Verkhelti SÍF Birgðast. Fornubúðir 5 Mkv. 1:100
Verkhliuti Sprinkler í þakfleti - norður Dagsetning 18.08.1997

Bjarni Arnason MTFI Hannað Ragnar Gunnarss. Blað nr. 3.06 af
Ragnar Gunnarsson MTFI Teiknað RGG Breytt 09.2.1999

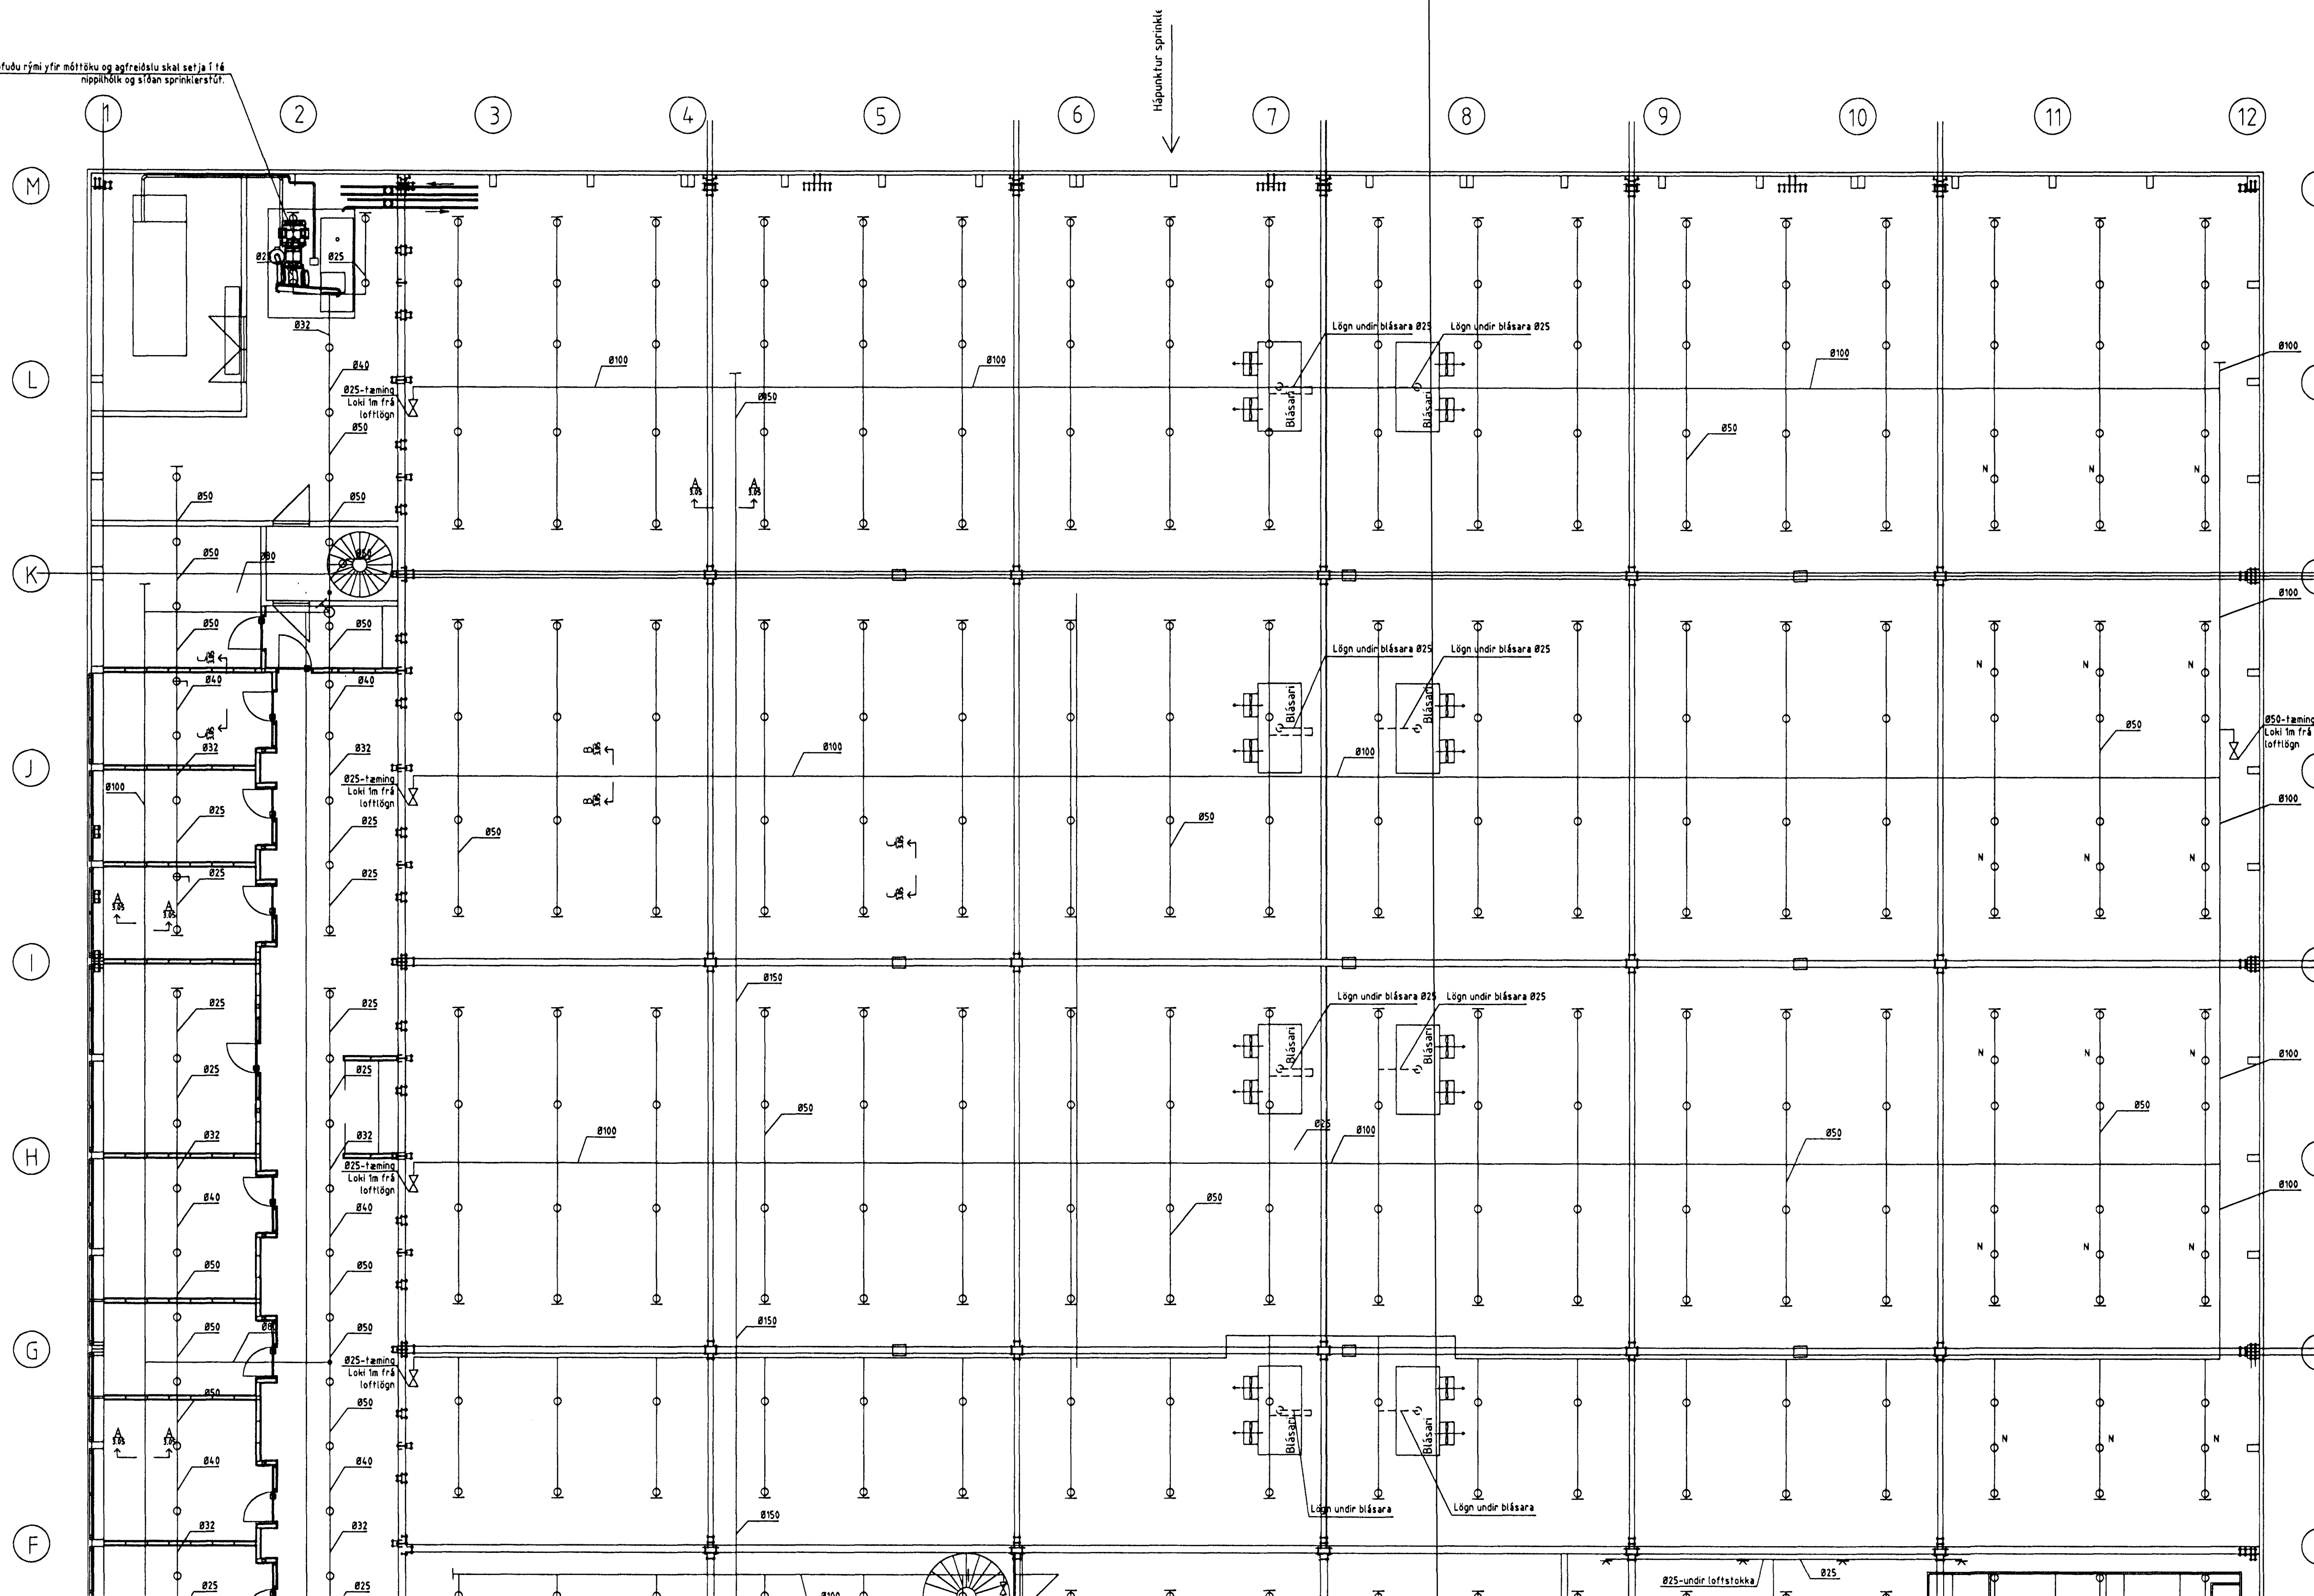
29.10.1997 er nýjum stútum bætt inn í bil á milli bita þar sem að stúta vantaði, merkt N,
og sprinklerstútar, gerð k-115, settir undir kæliblásara. (18+5)
14.06.1998 : breyting á sprinklerkerfi vegna færsla á veggjum
09.2.1999 tilfærsla á 6(stk) stútum í þaki á skrifstofum 2 hæðar A-M /1-2
